MRAe

Avis sur le projet de renouvellement de la centrale éolienne de la C.E.P.E de Murat sur la commune de Murat-sur-Vèbre (Tarn)

Avis émis le 18 mars 2024

Figure 5 : Présentation de l'implantation de la variante 2 (retenue) sur la zone 1 – source Altifaune, DREAL, INPN page 211 de l'étude d'impact.

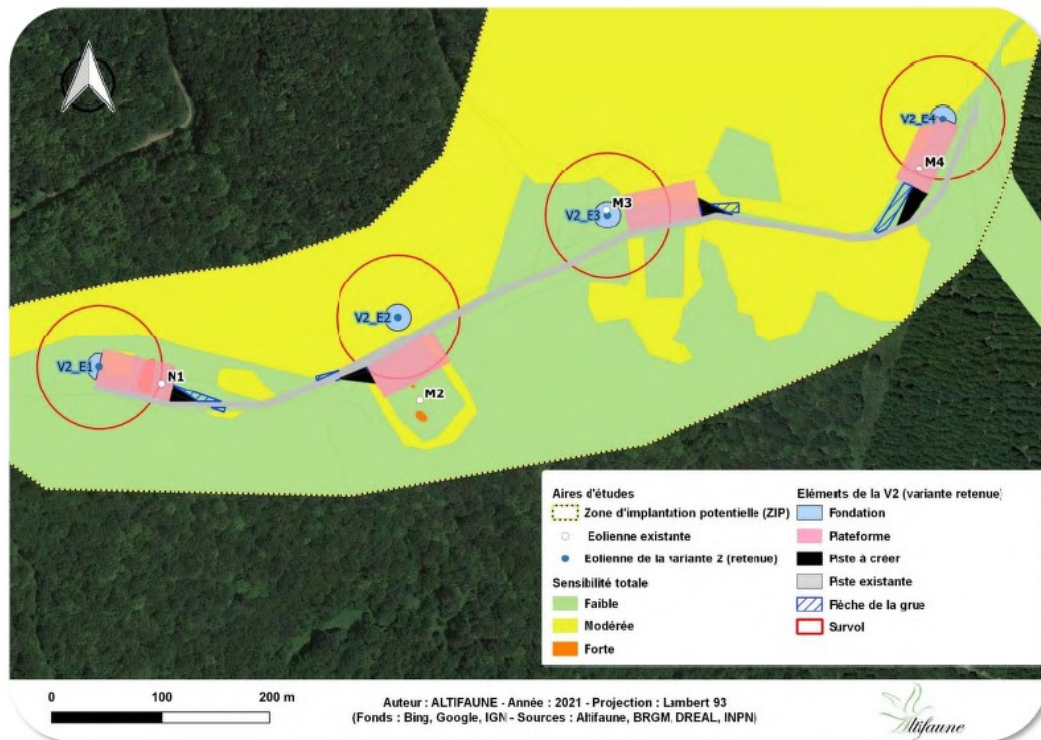
Malgré la recherche d'une optimisation des implantations, la construction des éoliennes E2 et E4 (zone ouest) conduira à impacter des zones présentant des sensibilités « modérées » comme le montre la carte proposée page suivante. De ce fait, la variante retenue ne peut être qualifiée de variante de moindre impact pour l'environnement.

À l'échelle du site d'étude, la MRAe recommande de conduire jusqu'au bout la démarche d'évitement des impacts lors de la conception du projet en veillant à proposer une implantation différente pour les éoliennes E2 et E4 afin d'éviter au maximum une perte nette environnementale.

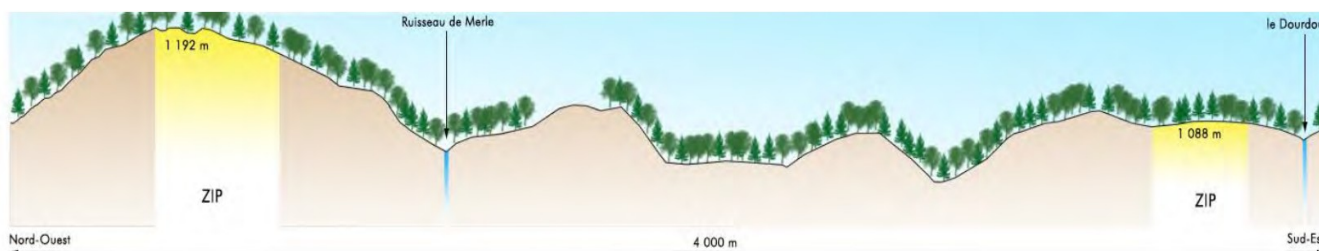
La MRAe recommande d'adapter les mesures de bridage des éoliennes conformément aux avis rendus par le CNPN pour des centrales voisines et préconisées par la DREAL Occitanie dans le cadre de l'instruction de la présente demande (chaque nuit entre 30 minutes avant le coucher du soleil et 30 minutes après le coucher du soleil, lorsque la température est supérieure à 8° C, de mars au 15 novembre pour des vitesses de vent inférieures à 8 m/s).
